協 力 工 場 不 良 品 連 絡 書	JX金属プレシジョンテクノロジー(株) 殿		発行日： 2013年11月14日										
			整理No： 45F-11-008										
	協力工場 不良品連絡書												
	再発防止のため対策を記入の上、指定回答日までに原本を提出して下さい。

図番:DDXRT-0.2GH-S2-LF(AU-AUF)
品名:DDXコネクタソケットシールドコンタクトAU
仕様:Ni2.0-4.0μm+Au0.4μmUP(カタメン2.6MM)+AuF0.06-0.15μm(7.2MM)+S3
ロット:13.08.20.4.1655
現象:変形

返却品の確認結果

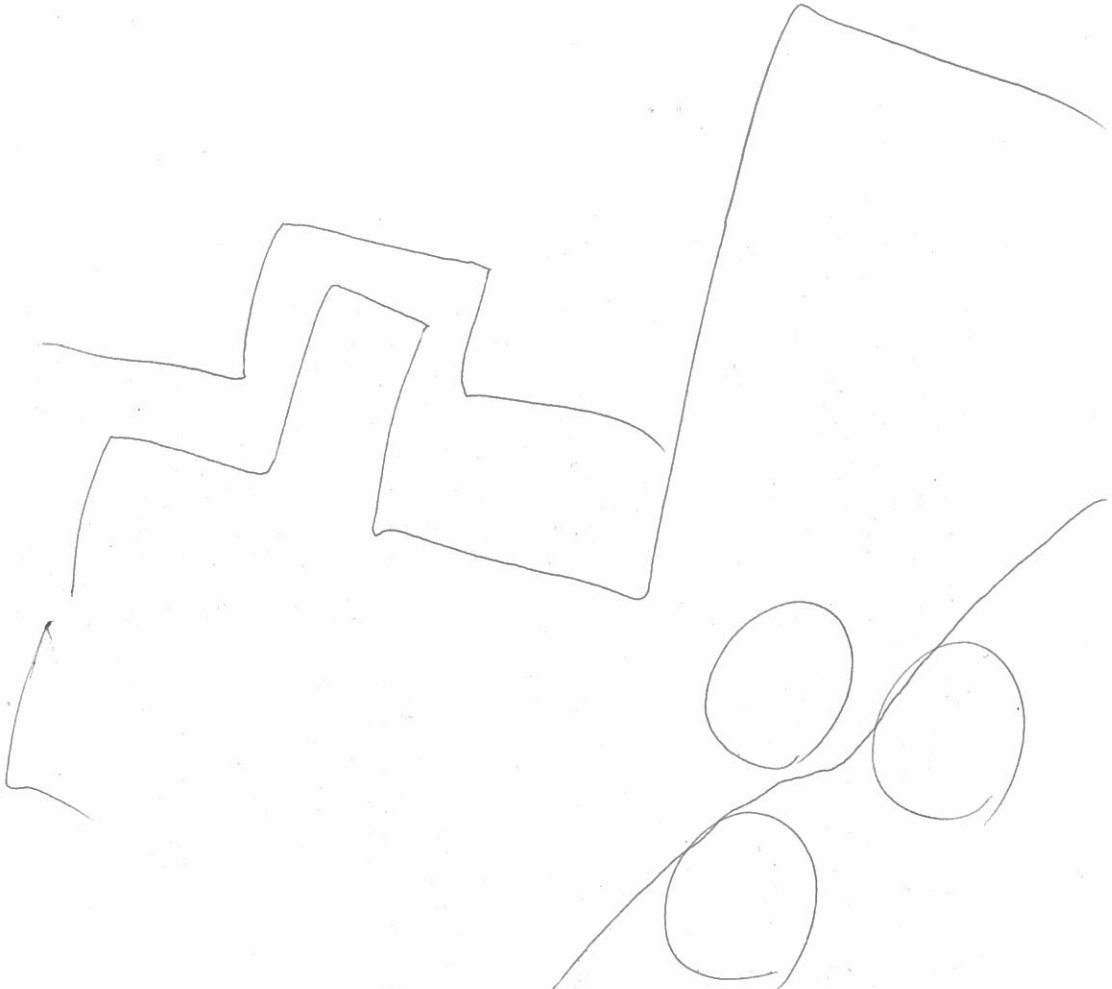
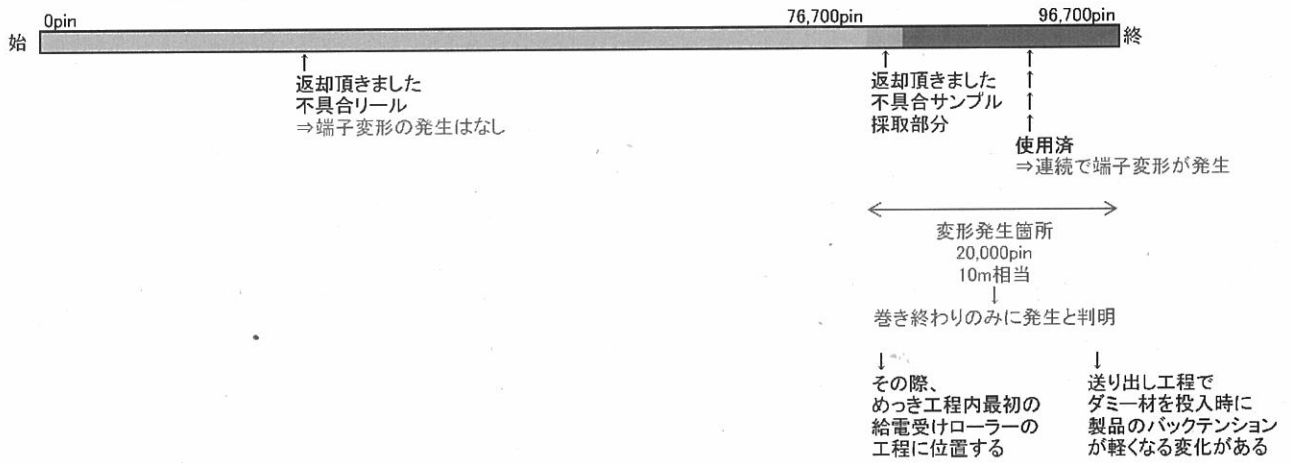
めっき進行方向 → 変形方向 →
めっき進行方向に対して逆方向の変形でした ⇒ めっき加工時に変形する方向と一致してありました
変形端部に当たリキズは発生しておりませんでした ⇒ 非金属性のものへ接触した可能性が考えられます

返却数: 1RL 76,700pin
めっきロットNo.: SU100913-010H1-004

不具合発生イメージ

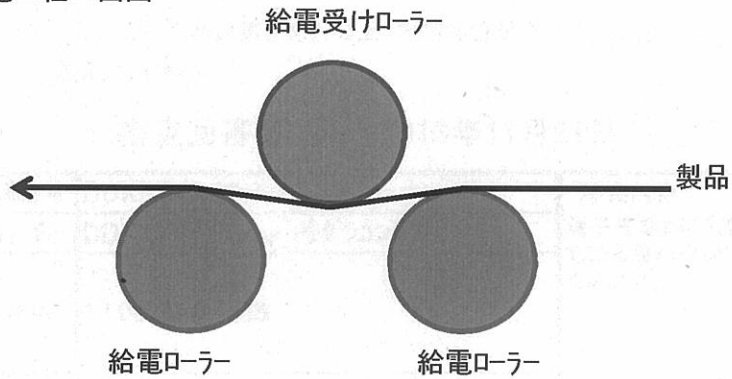
生産終りのダミー材投入時、
製品の変動で給電受けローラーから外れて
端子が給電受けローラーに干渉した

- ・ダミー材継ぎ作業時に製品のたるませた
- ・製品のパックテンションが軽くなった
- ・製品の変動で外れやすいローラー形状であった
